Informazioni importanti: Dell OptiPlex 790/990

Scheda di sistema

Rimozione del dissipatore di calore

Figura 1. Scheda di sistema di una versione precedente rispetto alla scheda di sistema fornita con il dissipatore di calore

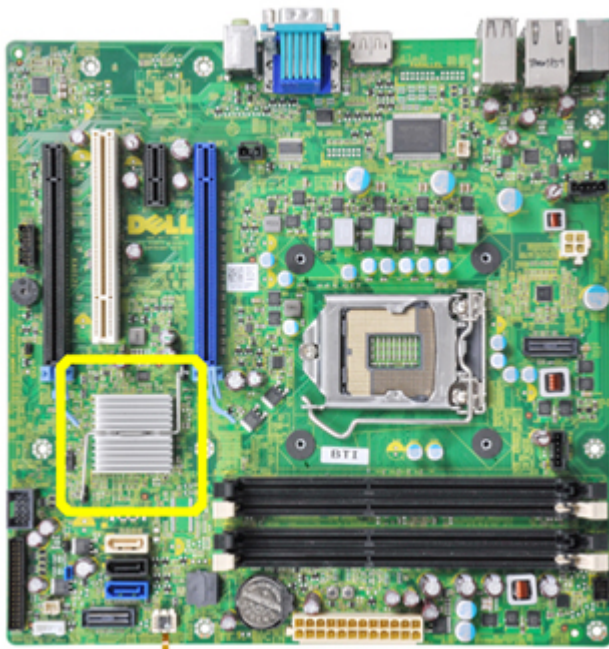
La seguente immagine mostra una versione precedente della scheda di sistema fornita insieme al dissipatore di calore.

Tutte le schede di sistema fornite insieme alla versione A11 o superiore, non saranno provviste di dissipatore di calore.

**N.B.:** Se il BIOS viene portato ad una versione precedente rispetto alla versione A11, verrà visualizzato un messaggio di errore.

Figura 2. Scheda di sistema con sensore termico e dissipatore di calore rimossa

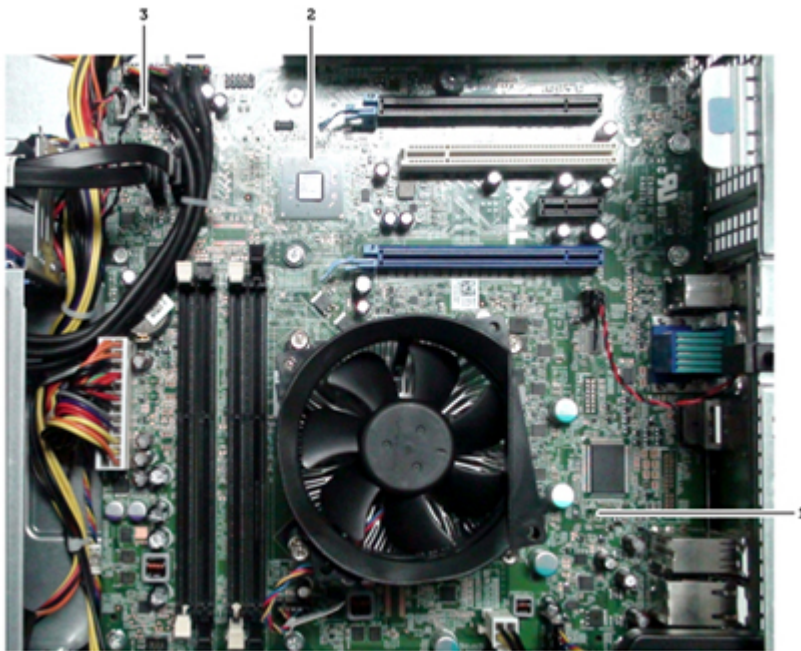
Il sensore termico dell'alimentatore viene rimosso esclusivamente dal telaio del computer desktop.

1. connettore 1 del sensore termico e cavo rimossi
2. dissipatore di calore del chipset rimosso
3. connettore 2 del sensore termico

N.B.: Se la scheda di sistema è stata sostituita con una nuova scheda di sistema per il telaio del computer desktop, verificare sempre che la versione del BIOS sia A11 o superiore.

AVVERTENZA: Se il BIOS non viene aggiornato, durante il test POST, potrebbe comparire il messaggio di errore **Alert! Chipset heat sink not detected (Attenzione! Dissipatore del chipset non rilevato).**
